改善箇所説明図

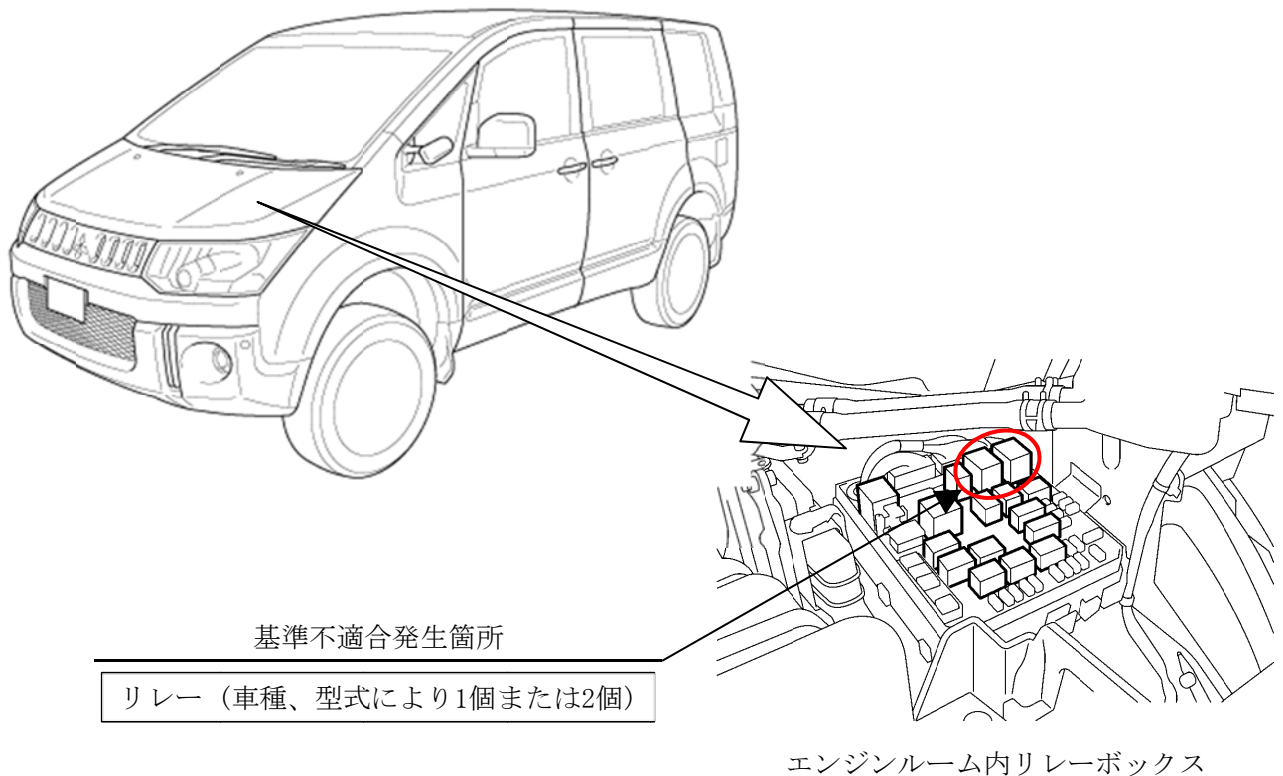
エンジンコントロールユニットの電源制御等に使用されるリレーにおいて、リレー内部の溶接が不適切なため、使用過程で溶接部が異常発熱して溶接が外れ、導通不良となることがある。そのため、走行中にエンストして再始動不能となるおそれがある。また、アイドリングストップ付車両は、エンジン警告灯が点灯してエンジン出力が制限されるおそれがある。

全車両、当該リレーを良品と交換する。

識別：交換するリレーの上面に、白または黄色ペイントを塗布する。
